「利根川・江戸川河川整備計画」における「治水対策に係る目標流量」について学識経験を有する者からいただいたご意見について

国土交通省関東地方整備局

第5回利根川・江戸川有識者会議

第8回利根川・江戸川有識者会議への意見書
—小池俊雄教授への質問を中心に—

図 1・東大モデルによる実績洪水ハイドログラフと計算ハイドログラフの比較
出典：日本学術会議「河川流出モデル・基本高水の検証に関する学術的な評価」
(平成 23 年 9 月 1 日、181 頁)

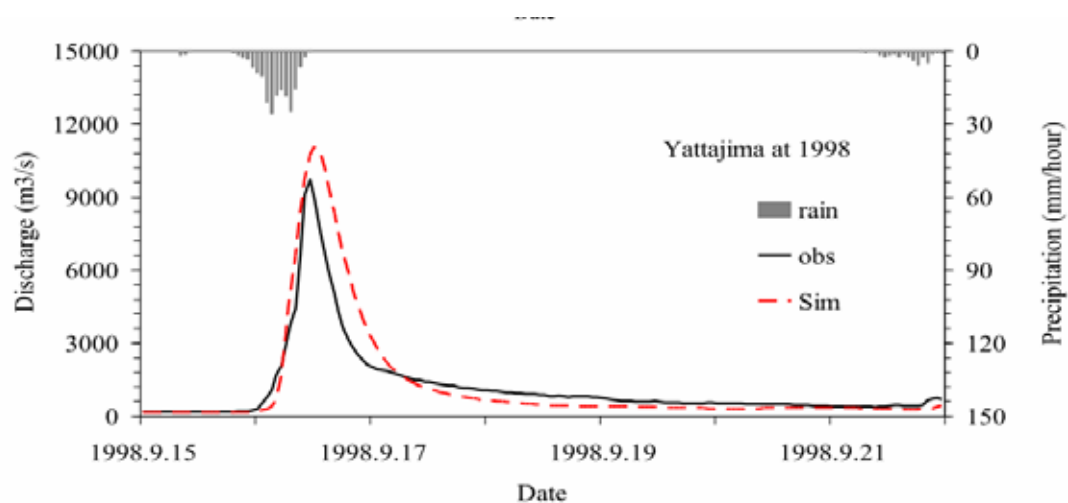
昭和 33（1958）年、昭和 34（1959）年、昭和 57（1982）年、そして平成 10（1998）年の実績洪水と東大モデルによる洪水再現計算結果とが「基本高水検証評価」（17 頁）に比較記載されている（図 1 参照）。

本来、このような誤差がないようにチューニングすべきであろう。

なお、「基本高水検証評価」（16 頁）には、東大モデルと同様に、京大モデルによる昭和 33 年、昭和 34 年、昭和 57 年、平成 10 年の洪水再現計算結果が実績洪水と比較されているが、京大モデルの方は東大モデルより誤差が大きいので、ここでは議論の対象にしない。

指摘事項1 「平成 10 年（1998）洪水の誤差」

連続時間モデルで、観測ハイドログラフを利用しないシミュレーション結果であり、「回答」参考資料 10 179 頁に記されているように、6 月から 10 月末までの 5 カ月間、低水から洪水まで長期にわたって適合性がよく、Nash の係数は 0.8 以上の高い数値となっており、学術的に適合性が悪いとは言えない。

図 2・JP10 の擬似的入力と観測降雨による昭和 22 年洪水の推定

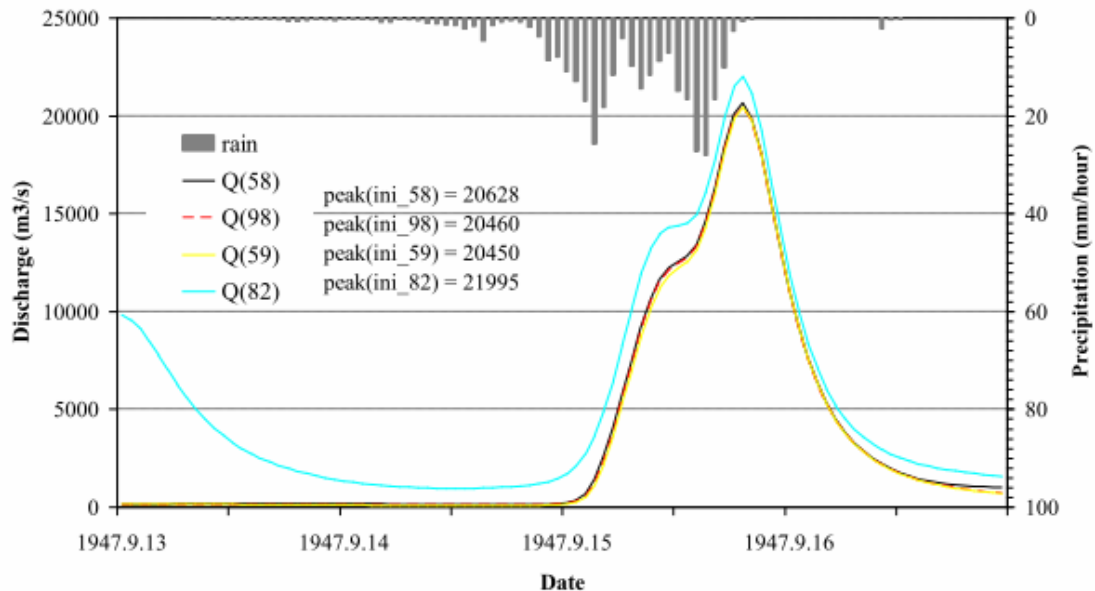
2002 年および 2003 年のデータでチューニングされた東大モデルにより計算された昭和 22 年 9 月洪水の推定値は図 2 に示されている。この図から、平成 10 (1998) 年の日射量、

気温、風速、蒸発量、土壌水分などを前提として昭和 22 年降水量をあてはめ、再現された昭和 22 年 9 月洪水ピーク流量は 20,460 m^3/s となっている。仮に、東大モデルの平成 10 年洪水の誤差を約 10% と考え、これをあてはめるとこの 20,460 m^3/s は約 18,400 m^3/s になる。これであれば、実績推定値の 17,000 m^3/s にかなり近づくことになる。

前述の図 2 によれば、1982 年パターンを使って推定したものが 21,995 m^3/s とかけ離れており、残りに 3 者が比較的似通った値となっている。

しかし、図 2 の東大モデルでは、最も湿潤状態と考えられる昭和 34(1959)年のピーク流量が 20,450 m³/s と最も小さく、最も乾燥状態と考えられる平成 10(1998)年のピーク流量が 20,460 m³/s と下から 2 番目となっている。新モデルと東大モデルは、流域の乾燥－湿潤状態に関して整合が取れていない。とするならば、東大モデルは新モデルを正しく評価したことにはならない。

指摘事項2 「平成 10 年（1998）モデルからの昭和 22 年カスリーン台風洪水の推定」

指摘事項3 「昭和 22 年 9 月カスリーン台風洪水の推定におけるモデル間の齟齬」

- ・ 「-0.2%~+4.5%」と「-0.3%~+2.8%」のどちらが本来採用されるべき値なのか
前者は、河川管理者である国土交通省が算出した値であり、後者は日本学術会議が独自に計算した結果である。差は、収束計算手法の違いによるものと考えられる。なお、「-0.3%~+2.8%」は「-0.3%~+3.0%」の誤植と考えられる。
- ・ **新モデルと東大モデルは、流域の乾燥-湿潤状態に関して整合が取れていない**
本件に関する考察は、「回答」参考資料-10 183 頁に記されているので、参照されたい。

〔注〕 昭和 22 年カスリーン台風の実績流量

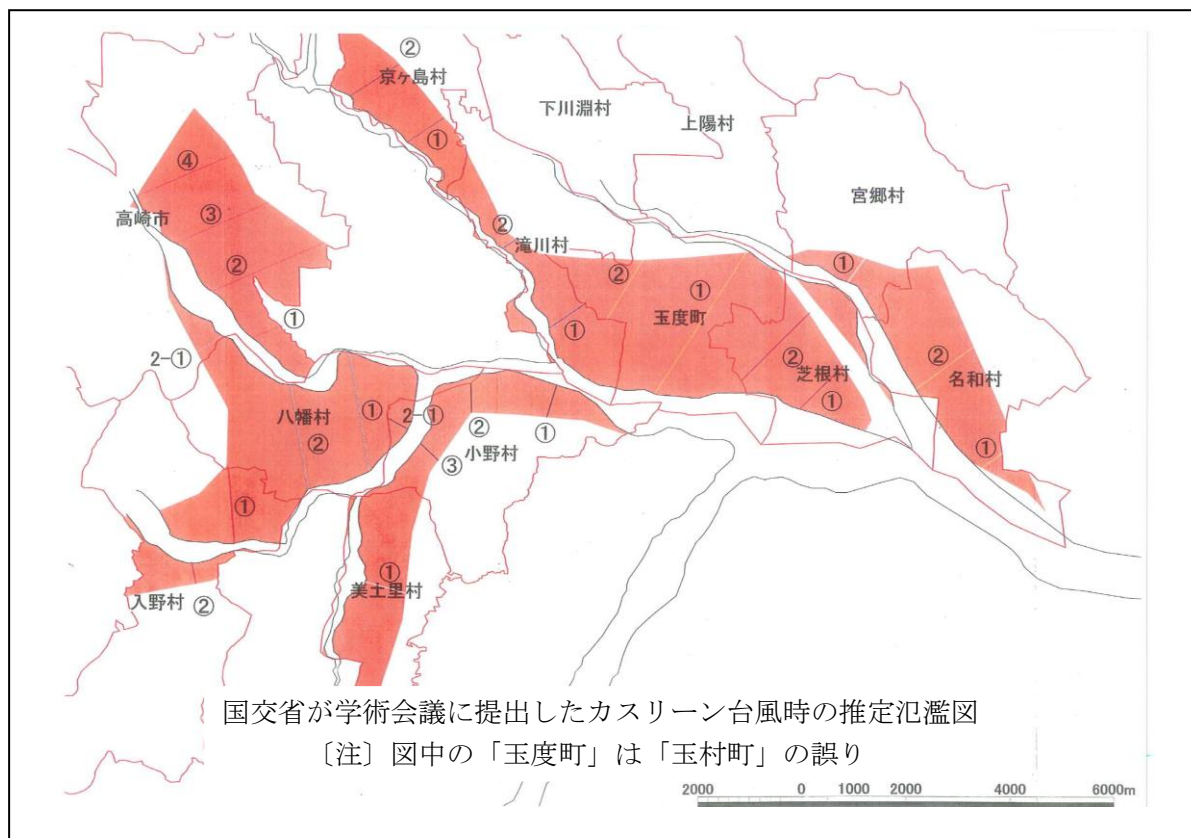
値です。その推定の方法に誤りがありますので、八斗島に到達した最大実績流量は正しくは約 15,000 m³/秒です。当時、安芸皎一東大教授が指摘したことです^{〔注〕}。

「（三河川の合流点において）約 1 時間位 16,900m³/s の最大洪水量が続いた計算になる。しかし之は合流点で各支川の流量曲線は変形されないで算術的に重ね合わさったものとして計算したのであるが、之は起こり得る最大であり、実際は合流点で調整されて 10%～20% は之より少くなるものと思われる。川俣の実測値から推定し、洪水流の流下による変形から生ずる最大洪水量の減少から考えると此の程度のものと思われる。」（288 頁）
